Mocowanie Śrubowe tarcz hamulcowych w osiach SAF - SI/ZI oraz SAF z serii B9: Wymiana dla projektu DELTA-PROTEKT.

z powłoką dla śrub mocujących tarcze hamulcowe DELTA-PROTEKT

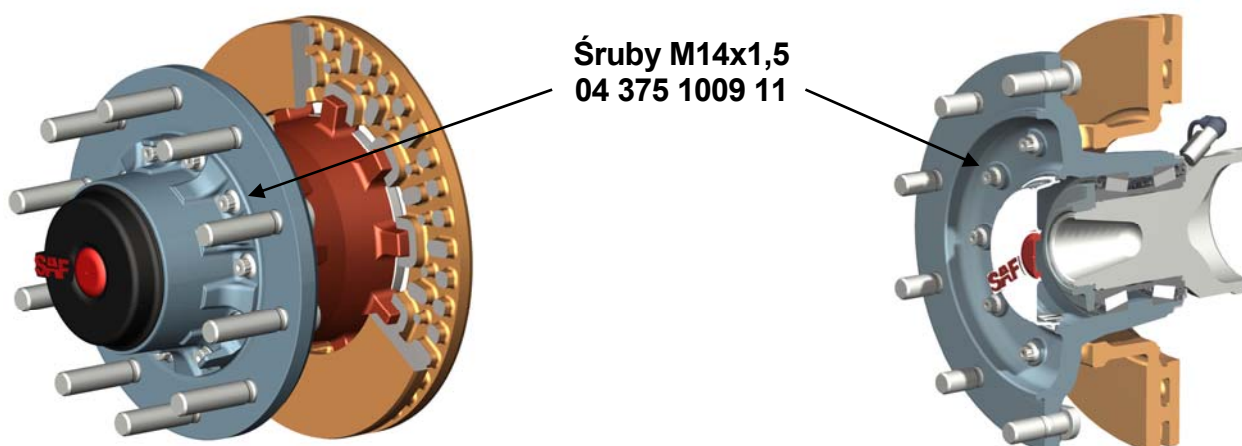
SAF-HOLLAND będzie ze skutkiem natychmiastowym zamieniać śruby mocujące tarcze hamulcowe w osiach **SAF SI/ZI** oraz **SAF z serii B9** na te z pokryciem Chrome VI-free DELTA-PROTEKT w trakcie kontynuacji optymalizacji projektu.

Korzyści tego nowego pokrycia oprócz Chrom VI- freedom są znacznie lepsze zabezpieczenia antykorozyjne – 504 godziny odporności solnej wg DIN 50021 oraz dobra stabilność na temperaturę.

Śruby **04 375 1009 11** można zidentyfikować przez wysokiej jakości powłokę srebrnego koloru oraz znakiem klasy **11,9** na ich główkach.

Poprzedni proces dokręcania śrub mocujących tarcze hamulcowe **SAF SI/ZI** oraz **SAF serii B9** z nowym pokryciem DELTA-PROTEKT pozostaje taki sam: przykręcanie do **50 Nm** po przekątnej następnie dokręcanie o kolejne **120 st. po przekątnej**.

Należy pamiętać, że podczas wymiany tarczy hamulcowej śruby **04 375 1009 11** muszą zostać również wymienione. Śruby, które były już używane **nie mogą być użyte** ponownie!
